SUPERINTENDENCIA DE INDUSTRIA Y COMERCIO	
RAD: 11-121342- -4	FECHA: 2013-03-06 17:42:37
DEP: 2020 DIRECCION DE NUEVAS CREACIONES	EVE: 378 FASE NACIONAL INCLUIDO CAPITULO I
TRA: 11 PCT-PATENTE DE INVENCION CAPITULOS I Y II	FOLIOS: 5
ACT: 519 PRESENTACION

Asunto: Radicación: 11-121342- -4
 Trámite: 11
 Evento: 378
 Actuación: 519
 Oficio: 4522
 Folios: 5

Título de la solicitud: “Aparato y método de aplicación”.

Figura 1 Documento JP7031913

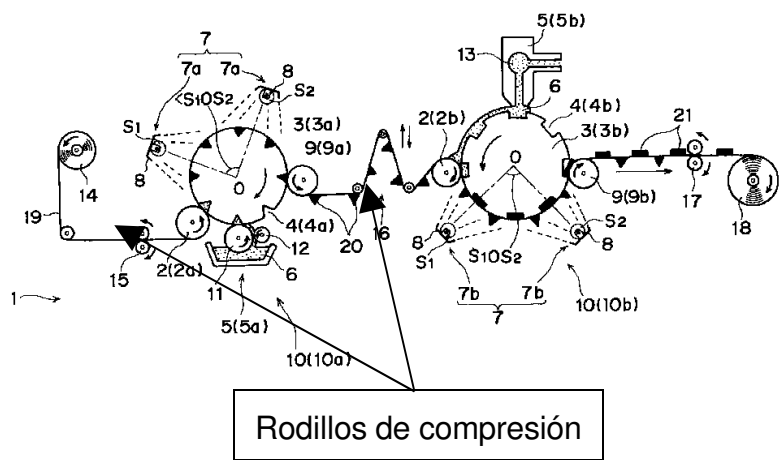
Características esenciales	D1
Un aparato de aplicación configurado para aplicar un material de aplicación a una trama continua transportadora, que comprende:	Un dispositivo para producir una película con un patrón rugoso en ambos lados, que comprende:
Un rodillo de transferencia configurado para recibir el material de aplicación de una unidad de almacenamiento configurada para almacenar el material de aplicación	Un rodillo de grabado (3), el cual tiene un alimentador de resina (5) instalado que suministra una resina (6) desde la parte superior (Fig. 1, pág. 4, Párr. 0017)
Un rodillo de aplicación adyacente al rodillo de transferencia y configurado para recibir el material de aplicación del rodillo de transferencia y aplicar el material de aplicación recibido a la trama	Un rodillo de aplicación (11) adyacente al rodillo de transferencia y configurado para recibir el material de aplicación del rodillo de transferencia y aplicar el material de aplicación recibido a la trama (Fig. 1, Pág. 4, Párr. 0017)

Rodillos de compresión provistos sobre una cara opuesta de la trama al rodillo de aplicación y configurados para presionar la trama al rodillo de aplicación, donde los rodillos de compresión incluyen un primer rodillo de compresión y un segundo rodillo de compresión que se provee por debajo del primer rodillo de compresión en una dirección de transporte de la trama	Unos rodillos de compresión (2a) y (2b) provistos sobre una cara opuesta de la trama al rodillo de aplicación y configurados para presionar la trama al rodillo de aplicación, donde los rodillos de compresión incluyen un primer rodillo de compresión y un segundo rodillo de compresión que se provee por debajo del primer rodillo de compresión en una dirección de transporte de la trama (Fig. 1, Pág. 6, Párr. 0030 y 0031)

Las características esenciales de la cabeza del aparato de aplicación configurado para aplicar un material de aplicación a una trama continua transportadora de la reivindicación 1 habían sido divulgadas previamente en el documento D1, el cual enseña un dispositivo para producir una película con un patrón rugoso en ambos lados, que incluye un rodillo de grabado (3), el cual tiene un alimentador de resina (5) instalado que suministra una resina (6) desde la parte superior, un rodillo de aplicación (11) adyacente al rodillo de transferencia y configurado para recibir el material de aplicación del rodillo de transferencia y aplicar el material de aplicación recibido a la trama y unos rodillos de compresión (2a) y (2b) provistos sobre una cara opuesta de la trama al rodillo de aplicación y configurados para presionar la trama al rodillo de aplicación, donde los rodillos de compresión incluyen un primer rodillo de compresión y un segundo rodillo de compresión que se provee por debajo del primer rodillo de compresión en una dirección de transporte de la trama.

En consecuencia, la reivindicación 1 carece de novedad, según lo divulgado en el documento D1.
